改善箇所説明図

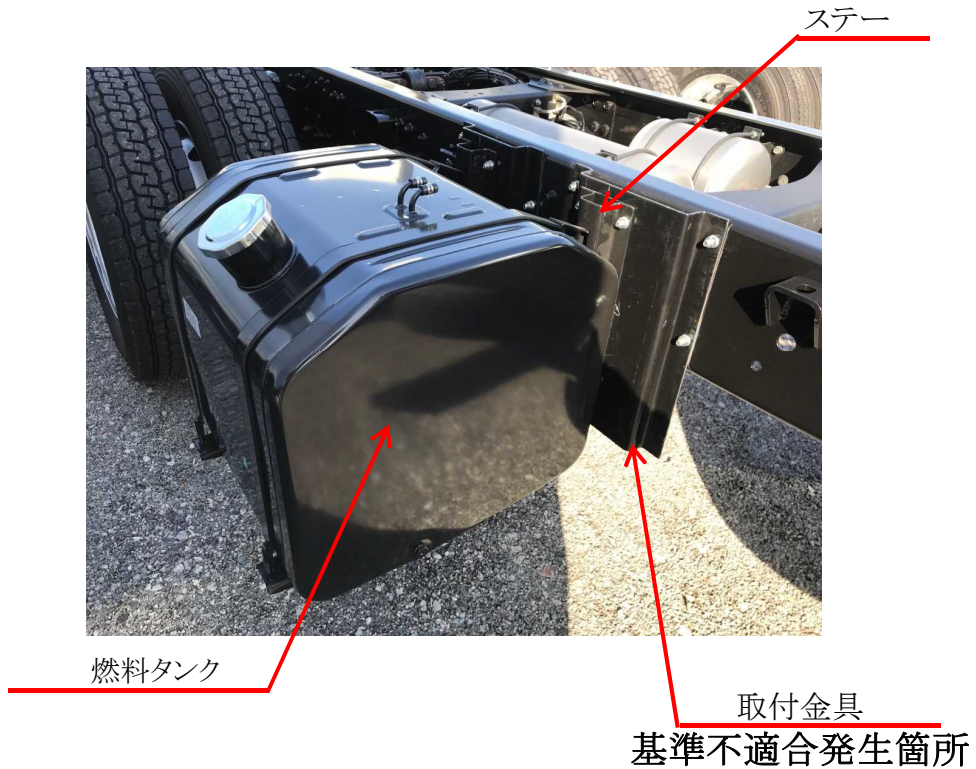
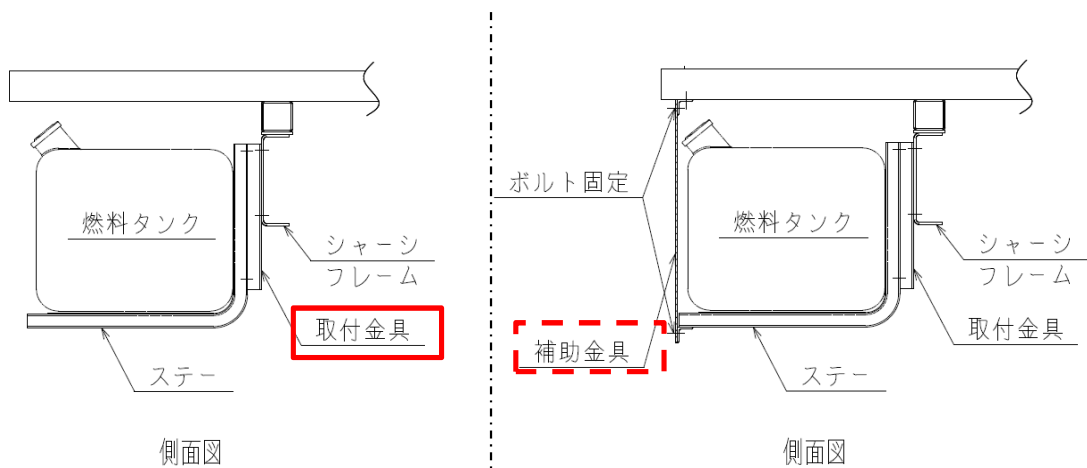
【基準不適合発生箇所】

冷蔵冷凍車の燃料タンク取付金具において、加工指示が不適切なため、曲げ加工傷が生じているものがある。そのため、走行振動等により亀裂が発生し、取付金具が破損して、最悪の場合、燃料タンクが脱落するおそれがある。

【改善の内容】

全車両、燃料タンク取付金具を点検し、亀裂があるものは対策品に交換する。また、亀裂がないものは補助金具を追加する。
